改善箇所説明図

改善の内容

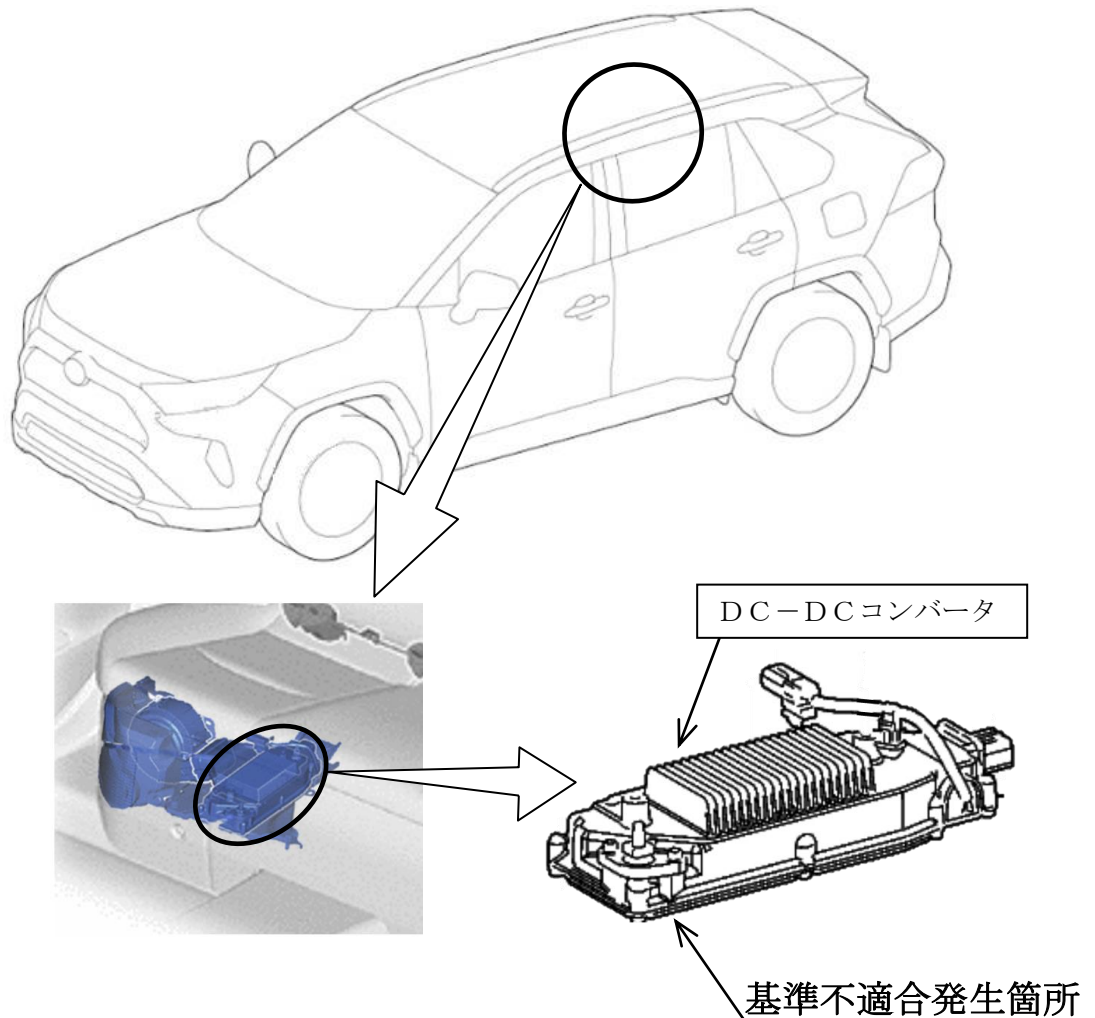
電圧変換装置（DC-DCコンバータ）の電流整流モジュールにおいて、内部の部品構造が不適切なため、製造ばらつき等により使用過程で当該モジュールが故障した際、短絡回路が形成されることがある。そのため、警告灯が点灯するとともに補機バッテリーから電流が流れ続けて発熱し、最悪の場合、火災に至るおそれがある。

全車両、DC-DCコンバータを対策品に交換する。

識別：改善済車両には車台番号打刻の左下部に黄色ペイントを塗布する。
